**Onderwerp:** 2007-570 Keerwand B-watergang Baarschot\_def.pdf

Aan :   
 Van :   
 Datum : 2-9-2020  
 Betreft : Keerwand in B-watergang Baarschot  
 Kopie aan:

Figuur 1: Situatie tekening B-watergang BERE-1029

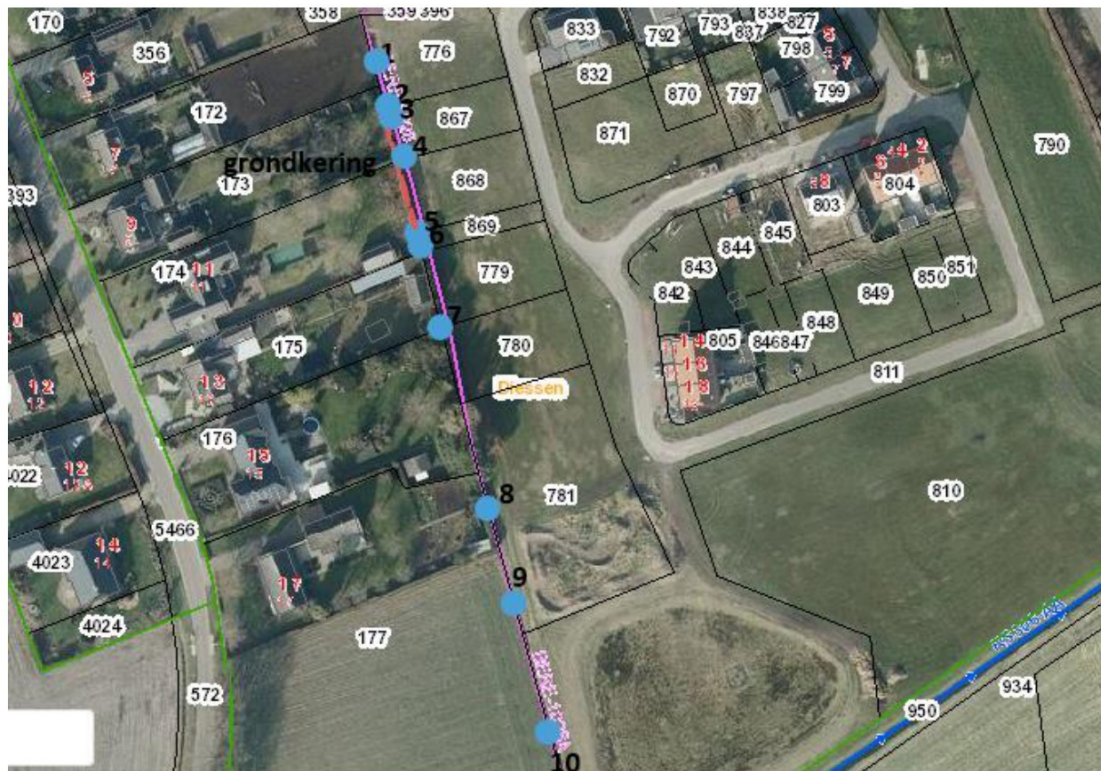
Vanuit handhaving is geconstateerd dat er in een B-watergang (BERE-1029) te Baarschot (zie figuur 1) zonder vergunning een damwand is geplaatst. Hiervoor is na de constatering een vergunning aangevraagd. Echter, om de vergunning te kunnen verlenen zijn er vanuit het proces vergunningen nog een aantal vragen, te kennen:

Uit recente hoogtemetingen blijkt dat de gehele B-watergang naar het noorden afwatert (zie bijlage) richting de A-watergang RS305. De verbinding met de A-watergang RS306-AA bestaat uit een duiker van 0,3m in diameter en ligt 50cm boven de bodem van de RS306-AA. Naar verwachting zal er dan ook geen water direct vanuit de RS306-AA de BERE-1029 instromen.

**Figuur 2: Locaties ingemeten dwarsprofielen BERE-1029.** Hiervan zijn de profielen 1, 6 en 8 het kleinst. Met behulp van de stromingsvergelijking van Chezy kan het afvoerend vermogen van een open waterloop worden berekend. Hierbij wordt uitgegaan van een hydraulische ruwe situatie

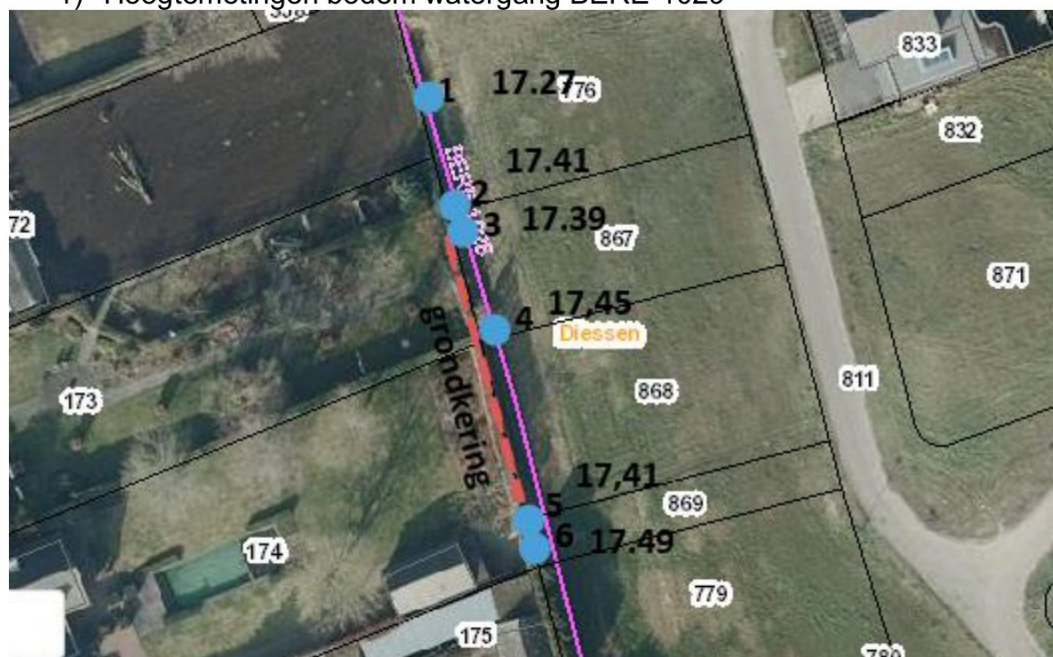
Om te kunnen bepalen of de watergang voldoende groot is om het water te kunnen borgen zijn op een aantal plekken in de watergang profielen ingemeten. Deze zijn weergegeven in figuur 2. Om te bepalen of de watergang groot genoeg is voor de maatgevende afvoer is gekeken naar de 3 kleinste profielen in de watergang. Het kleinste profiel bepaald immers de maximale afvoer die door de watergang past zonder dat er inundatie plaatsvindt.

Voor de watergang zijn in augustus 2020 profielen ingemeten (zie figuur 2). Hiervan worden de kleinste beschouwd. Dit zijn de profielen: DP-01, DP-06, DP-08 (zie bijlage 2). Van ieder van deze 3 profielen is de maximale afvoer berekend volgens de bovenstaande formule. Hierbij is voor k een waarde van 15mm aangenomen en is het gemiddelde verhang van de gehele watergang BERE-1029 aangehouden. De maximum debieten staan weergegeven in tabel 1.

Uit de analyse met betrekking tot de status van de watergang bleek dat de maatgevende afvoer rond de 3 a 3,5l/s zit. Dit houdt in dat de watergang groot genoeg is om het water te borgen.
